**RAPPORT DE L'INSPECTION
DES INSTALLATIONS CLASSÉES**

**Article R 181-46 du code de l'environnement
Modification notable d'une installation classée
soumise à autorisation**

Objet : installations classées pour la protection de l'environnement - passage au CODERST
Société LUZEAL à St-Rémy-sur-Bussy

ANNEXE I : Plan du site

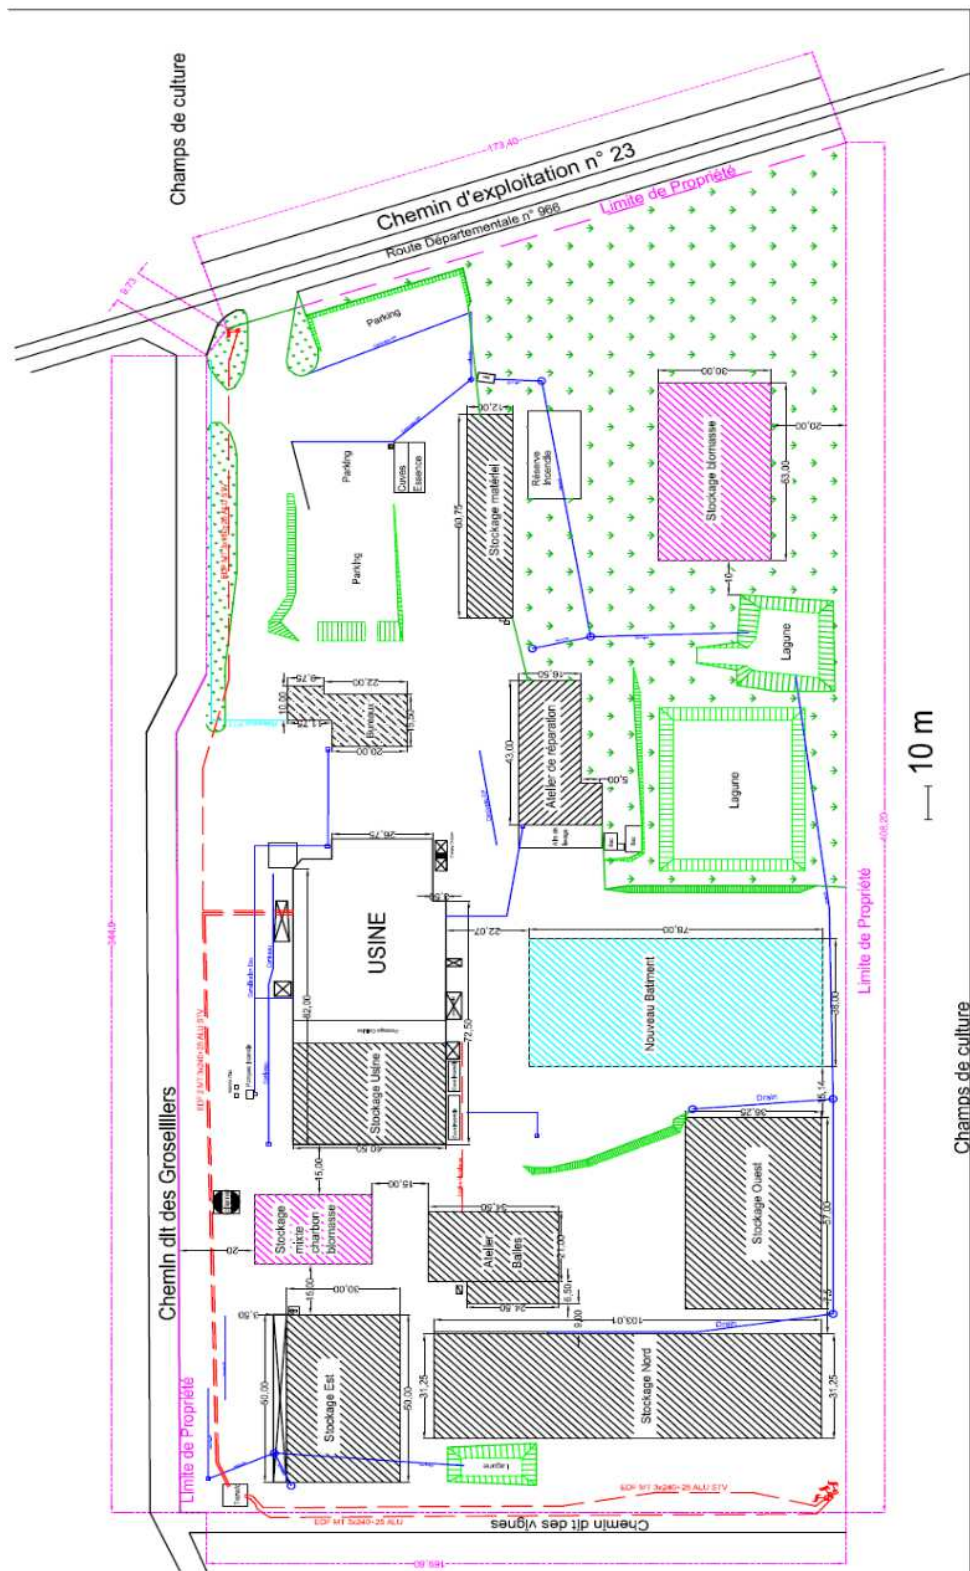
Le nouveau bâtiment de stockage sera situé sur l'ancienne aire de stockage de charbon. Le stock de charbon sera ainsi déplacé vers une nouvelle aire étanche située au nord du site (voir plan en annexe I). La quantité de charbon autorisée est maintenue à 3 000 tonnes.

ANNEXE II : Plan pompiers

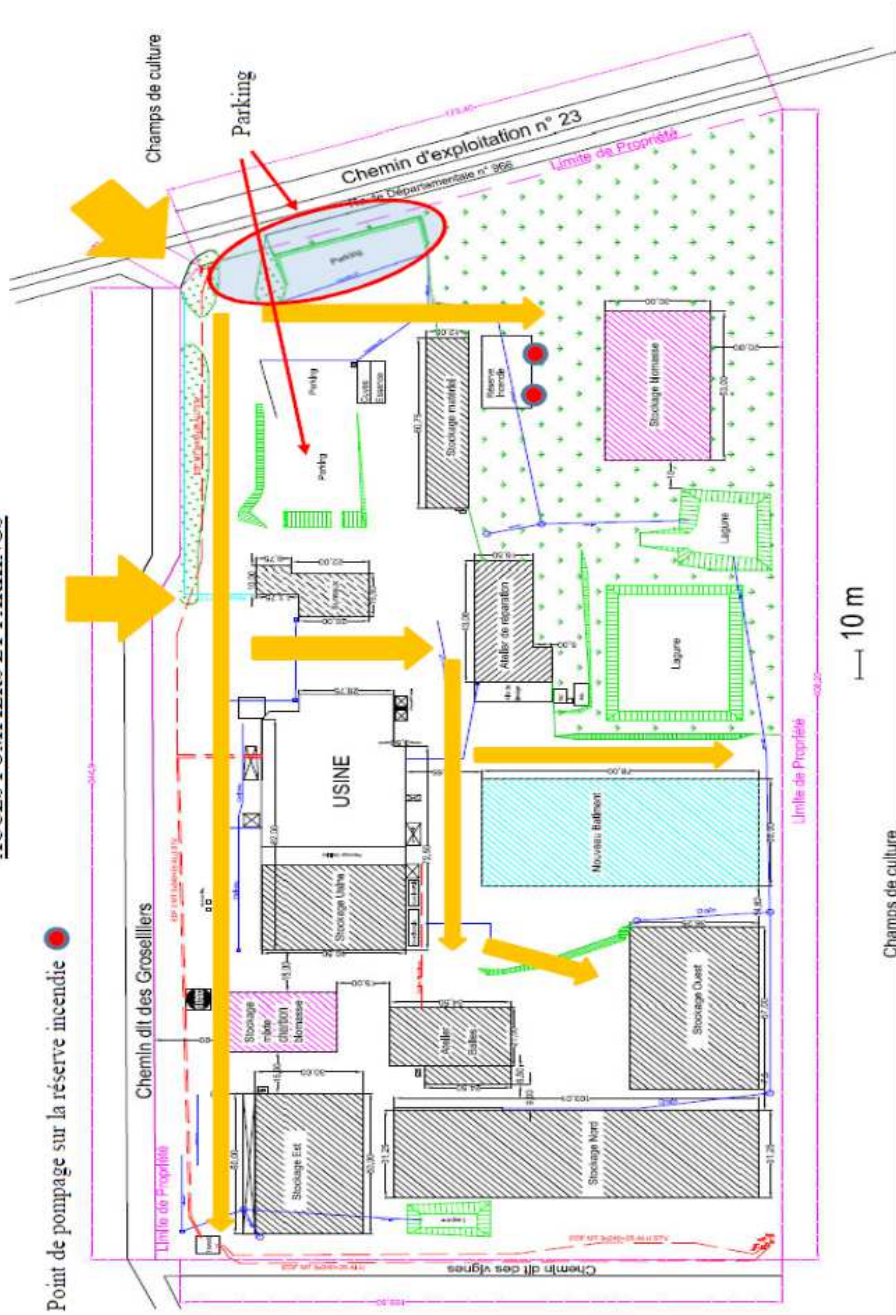
Le nouveau stockage sera accessible aux pompiers pour trois des quatre façades (voir plan pompiers en annexe II). Le SDIS a donné un avis favorable au projet, tout en remarquant que les prises d'eau de la réserve incendie n'étaient pas forcément bien placées car situées assez proches du stockage biomasse. L'exploitant a répondu que les flux thermiques liés à l'incendie du stockage de biomasse n'atteindront pas la réserve incendie et que le site possédait si nécessaire d'autres réserves, au niveau du stockage de charbon.

ANNEXE III : **Modélisation des flux thermiques**

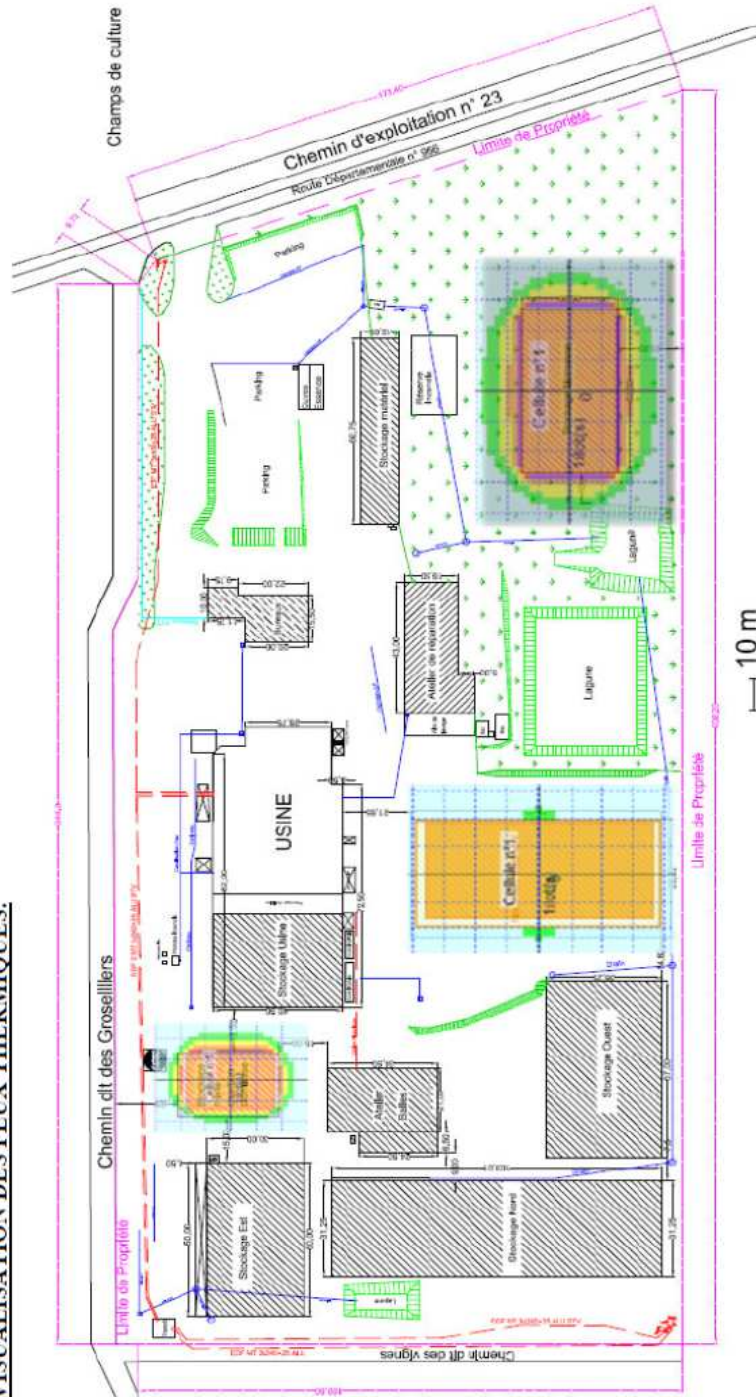
Une dérogation à l'article 2.1 de l'arrêté ministériel du 15/04/2010 est demandée par le pétitionnaire. En effet, le nouveau bâtiment sera positionné à une distance de 5 mètres des limites de propriétés du site et ne respectera pas la distance réglementaire de 20 mètres. L'exploitant prévoit un soubassement REI 120 de 2 mètres pour la façade Ouest du bâtiment (celle située à 5 mètres des limites de propriété), le reste étant en structure métallique. Les 3 autres façades auront un soubassement de 0,4 m en parpaings et le reste en structure métallique. Les calculs de modélisation à l'aide du logiciel Flumilog montrent qu'ainsi aucun flux thermique ne sort des limites de propriétés du site, ou n'atteint d'autres installations du site (voir annexe III).

La conformité du stockage de biomasse avec l'arrêté ministériel du 05/12/2016 relatif aux prescriptions applicables à certaines installations soumises à déclaration a été analysé. La nouvelle aire de stockage de biomasse prévue sera située à l'est de la lagune, et pourra accueillir un volume maximal de 4 000 m³ de biomasse. La hauteur du stockage sera limitée à 6 m maximum. Le stockage est entièrement accessible des 4 côtés. Les flux thermiques liés à l'incendie de ce stockage ont été modélisés. Ils ne sortent pas des limites de propriété et n'atteignent aucune autre installation du site (voir annexe III).

L'aire de charbon sera entièrement étanche. Des murs de 1,5 mètres de haut sont présents sur 3 faces de la case. Cette case aura une surface de 875 m², et pourra accueillir 3 000 tonnes de charbon au maximum pour une hauteur de stockage de 3 mètres. Elle pourra également servir d'aire de stockage de biomasse si besoin, sans dépasser les 4 000 m³ au total pour la biomasse. Lors de la simulation d'un incendie de cette aire de stockage, aucun flux thermique ne sort des limites du site ou n'atteint une autre installation (voir annexe III).

Le risque principal lié à ce bâtiment de stockage est le risque incendie. Celui-ci a bien été traité et respectera l'arrêté ministériel en vigueur pour la rubrique 1530 à enregistrement (accessibilité du bâtiment, dispositif de désenfumage, moyens de lutte contre l'incendie...). La dérogation concernant la proximité du bâtiment aux limites de propriétés est acceptée car cela ne va générer aucun flux thermique à l'extérieur du site (soubassement REI 120 supplémentaire mis en place sur l'une des façades).
